Pomembne informacije – Dell OptiPlex 790/990

Matična plošča

Skica 1. Matična plošča prejšnje različice matične plošče s hladilnikom

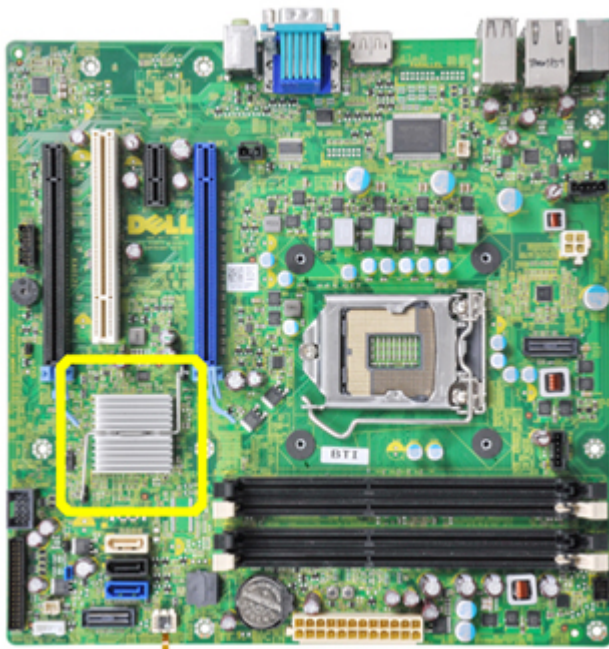
Računalniki Dell OptiPlex 790/990 so sedaj opremljeni z novimi matičnimi ploščami brez naslednjih sestavnih delov:

- hladilnika
- termalni senzor napajalnika (samo ohišje namiznega računalnika)

Naslednja slika prikazuje prejšnjo različico matične plošče, ki je dobavljena s hladilnikom.

Vse matične plošče, dobavljene z različico A11 ali novejšo, NE bodo vsebovale hladilnika.

**OPOMBA:** Če BIOS posodobite na starejšo različico od A11, se bo prikazalo sporočilo o napaki.

Skica 2. Matična plošča, ko sta termalni senzor in hladilnik odstranjena

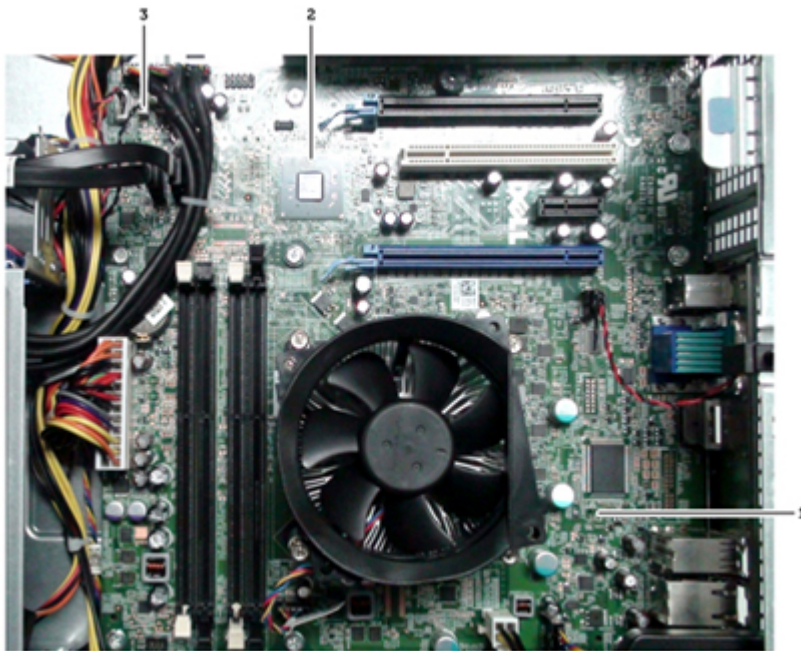
Termalni senzor napajalnika se odstrani samo z ohišja namiznega računalnika.

1. priključek termalnega senzorja-1 in kabel odstranjena
2. hladilnik vezja odstranjen
3. priključek termalnega senzorja-2

OPOMBA: Če ste zamenjali svojo matično ploščo z novo matično ploščo za ohišje namiznega računalnika, vedno pazite, da je različica BIOS, ki je nameščena, A11 ali novejša.

Opozorilo: Če ne posodobite BIOS-a, lahko med preizkusom POST prejmete opozorilo Alert! Chipset heat sink not detected (Opozorilo! Hladilnika vezja ni bilo mogoče zaznati).
